Zespół PG zgłasza poważne wątpliwości dotyczące przyjętych wymiarów i definicji konturu przestrzeni niezabudowanej, oraz skrajni budowli punktowej i ciągłej.

8. Tramwajowa skrajnia budowli

(WERSJA PROPONOWANA PRZEZ ZESPÓŁ PG)

Rys. 2. Obrys konturu przestrzeni niezabudowanej (skrajni budowli) według WRD-21

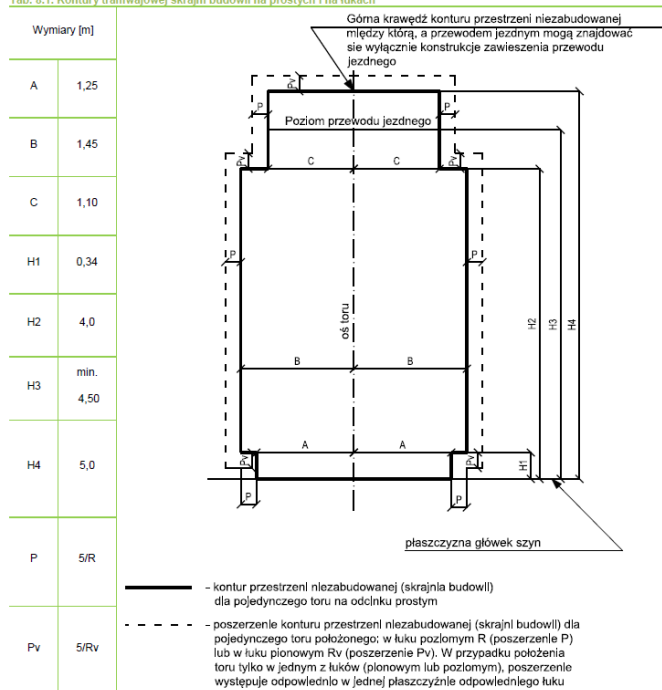
Nie zostało wyjaśnione dlaczego stosujemy obrys konturu przestrzeni niezabudowanej. Zwyczajowo przyjęło się (zgodnie z wycofaną już normą PN-K-92009), że Kontur Koniecznej Przestrzeni Niezabudowanej stanowi margines bezpieczeństwa i określa minimalne wymiary przestrzeni udostępnionej wyłącznie dla poruszającego się pojazdu tramwajowego. Jest to analogia do występujących również w innych krajach konturów dynamicznych (przykład pokazano na rysunku 1).

Jaka budowla musi spełniać wymogi konturu przestrzeni niezabudowanej, pokazanego na rys. 8.1.?
 Nie jest to wskazane również w dalszych punktach wytycznych:

Jako osoby zajmujące się problematyką dróg tramwajowych, zdajemy sobie sprawę, że celem wskazania konturu przestrzeni niezabudowanej jest zapewnienie bezpieczeństwa ruchu tramwajowego. Ale nie można nazywać tego konturu „skrajnią budowli”, gdyż skrajniami są kolejne kontury, określające możliwe położenie budowli punktowej i ciągłej w odniesieniu do osi toru. Wprowadza to niepotrzebne problemy interpretacyjne. Naszym zdaniem wytyczne powinny być jednoznaczne i niepozwalające na dowolne interpretacje zapisów.

Rysunek 3. Kontur przestrzeni niezabudowanej (skrajni budowli) dla budowli punktowej.

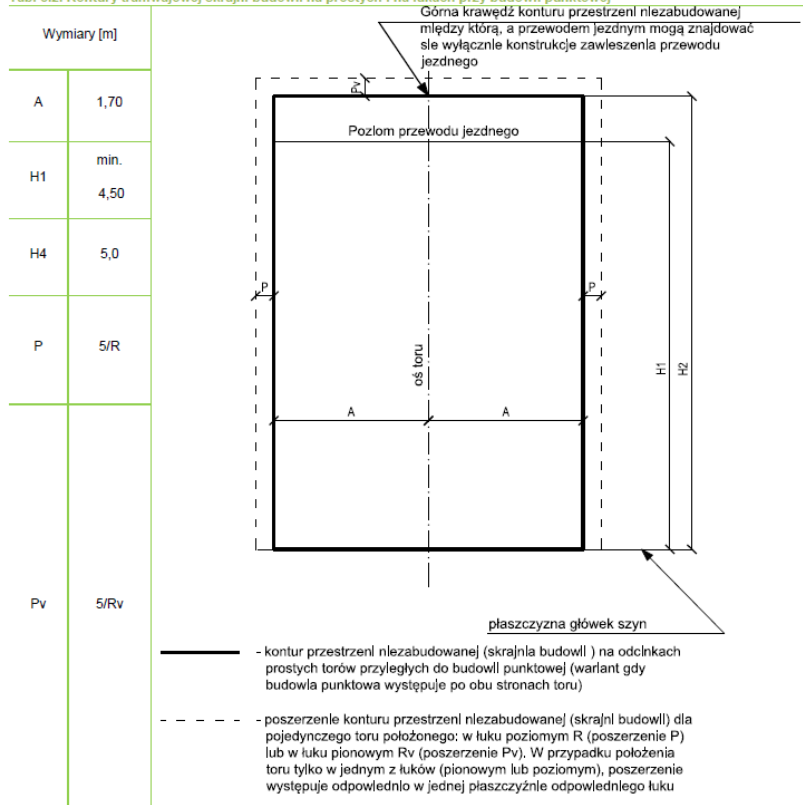
Rysunki WRD-21 8.2 (rysunek 3) i WRD-21 8.3 (rysunek 4) wprowadzają kolejne problemy interpretacyjne:

- rysunek 8.2 posiada błędne oznaczenia H2 na rysunku powinno być oznaczone H4.

- odległość budowli punktowej od osi toru powinna wynosić 1,7 m do wysokości 5 m, a tymczasem budowla ciągła może być zlokalizowana w odległości 1,45 m od osi toru na wysokości 2,82 m oraz 1,1 m na wysokości 4 m. Jaki jest powód tego, że budowla ciągła może być lokalizowana bliżej niż budowla punktowa? Jest to dla nas całkowicie niezrozumiałe oraz błędne podejście. Budowla ciągła powinna być lokalizowana nie bliżej niż punktowa, gdyż punktowe przekroczenia pewnych parametrów są częściej dopuszczalne w przeciwieństwie do ich ciągłego przekraczania.

- Odległość skrajni od osi toru na wysokości ponad 4 m jest zbyt mała. Przyjęta odległość 1,1 m może spowodować kolizję pomiędzy odbierakiem prądu a obiektem. Zgodnie z zasadami, dla standardowej szerokości korony odbieraka tramwajowego, szerokość ta powinna wynosić 1,2 m.

- Brak uwzględnienia w rysunkach istnienia peronu tramwajowego. Zgodnie z przedstawioną definicją, peron tramwajowy traktuje się jako budowlę punktową. A więc odległość krawędzi peronu od osi toru powinna wynosić 1,7 m.

Rysunek 4. Kontur przestrzeni niezabudowanej (skrajni budowli) dla budowli ciągłej.

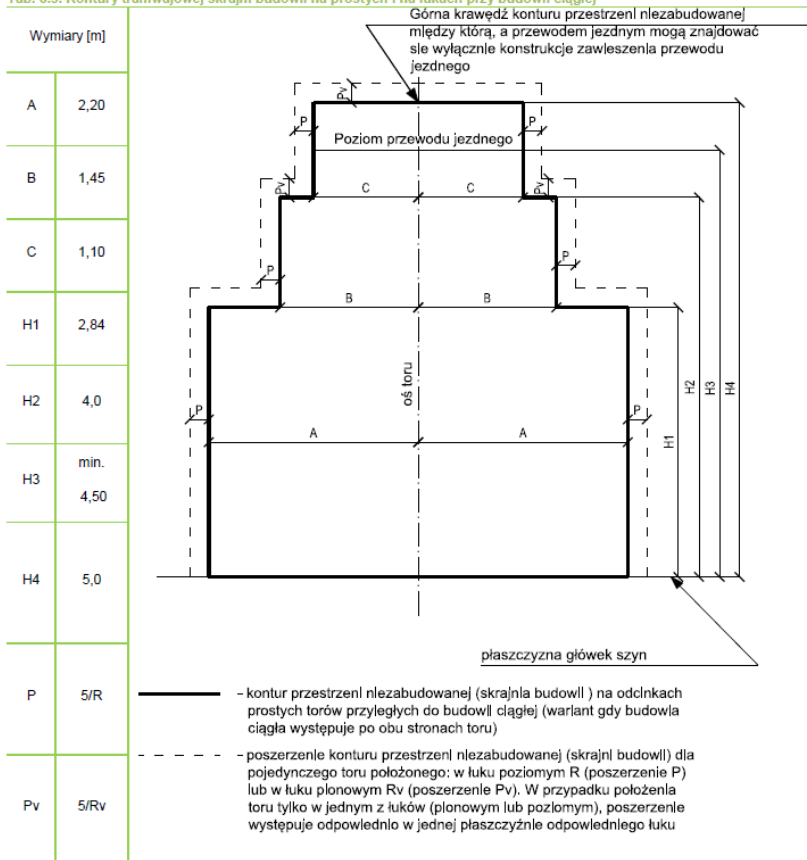
- Wysokość lokalizacji przewodu jezdnego uznajemy za przyjętą zbyt restrykcyjnie. Uznajemy, że wysokość przewodu 4,5 powinna być wymagana jeżeli tor tramwajowy jest wspólny z jezdnią. Jeśli nie jest, w takim wypadku wnioskujemy o dopuszczenie wysokości przewodu jezdnego 4,2 m. Dodatkowo wnioskujemy o zmniejszenie wymiaru H4 w sposób dostosowany do konstrukcji zawieszenia sieci trakcyjnej (0,3 m ponad poziom przewodu jezdnego). Nieuwzględnienie tego zapisu spowoduje wystąpienie licznych problemów ze skrajnią wiaduktów istniejących, które mają wysokość spodu konstrukcji spełniającą wymogi obecnej skrajni drogowej (a więc 4,5 m, które eksploatowane są przez tramwaje poruszające się na torze wydzielonym z jezdni).

Rys. 8.1 Poszerzenie konturu skrajni za skrzyżowaniem

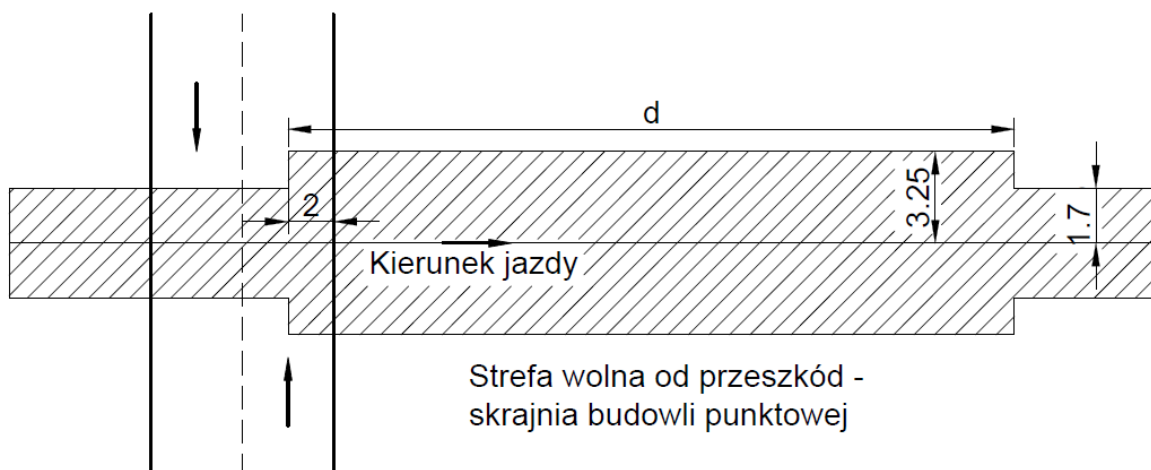
- Brak analiz bezpieczeństwa ruchu tramwajowego w rejonie skrzyżowań. Najczęstszym scenariuszem kolizji lub wypadku z udziałem tramwaju jest zderzenie boczne na skrzyżowaniu. W takim scenariuszu, pojazd osobowy jest spychany przez tramwaj ze skrzyżowania i bardzo często dochodzi do zaklinowania się pojazdu osobowego pomiędzy tramwajem a przeszkodami sztywnymi. Proszę o przeanalizowanie rozwiązań zmniejszających ryzyko.

8) W przypadku lokalizowania słupów trakcyjnych, należy w miarę możliwości odsunąć je od skrzyżowania na odległość określoną w tabeli 8.1 w celu zmniejszenia zagrożenia zaklinowania pojazdu pomiędzy słupem a tramwajem. Schemat poszerzonej strefy za skrzyżowaniem (dla pojedynczego toru) pokazano na rysunku 8.1.

Prędkość V_n tramwaju	15 km/h	20 km/h	25 km/h	30 km/h	35 km/h	40 km/h	45 km/h	50 km/h
Długość d strefy poszerzenia skrajni	7 m	11 m	15 m	20 m	26 m	32 m	39 m	47 m
